TRANS/WP.29/2004/63
20 juillet 2004

PROJET DE SÉRIE 04 D'AMENDEMENTS
AU RÈGLEMENT N° 44

(Dispositifs de retenue pour enfants)

Transmis par le Groupe de travail de la sécurité passive (GRSP)

Annexe 2

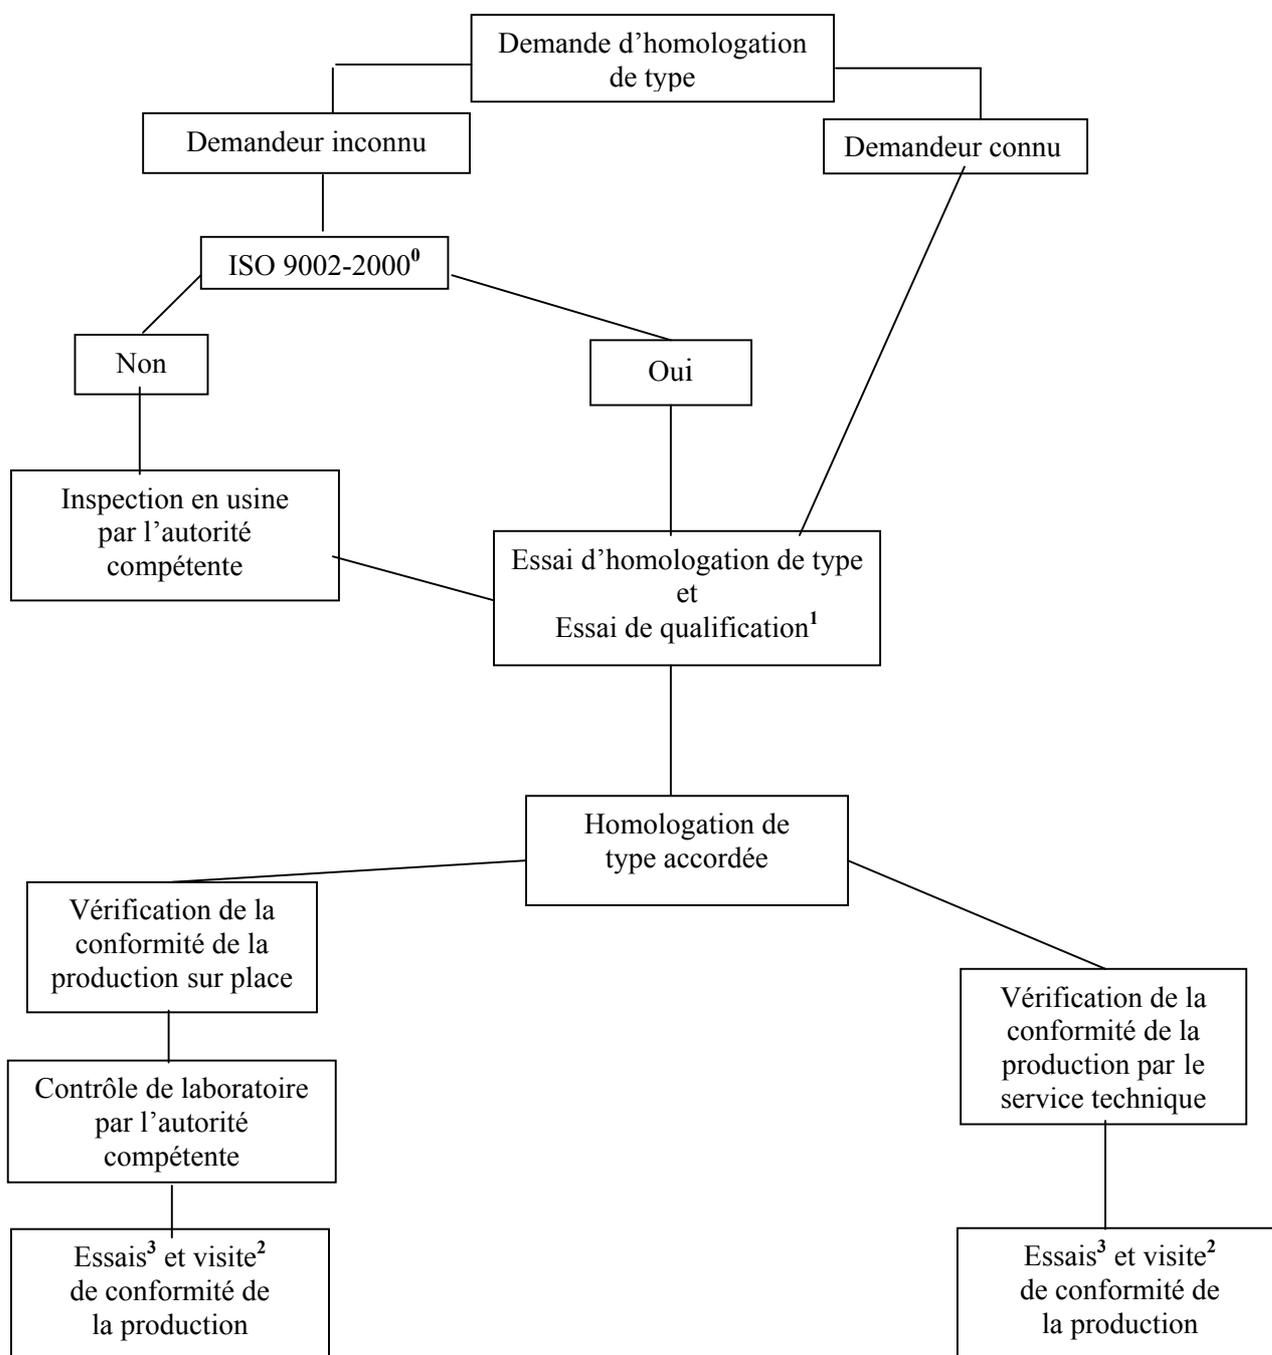
Figures représentant la marque d'homologation, remplacer «032439» par «042439» et «032450» par «042450».

Texte en-dessous des marques d'homologation, remplacer «032439» par «042439», «032450» par «042450» et «série 03 d'amendements» par «série 04 d'amendements» (deux fois).
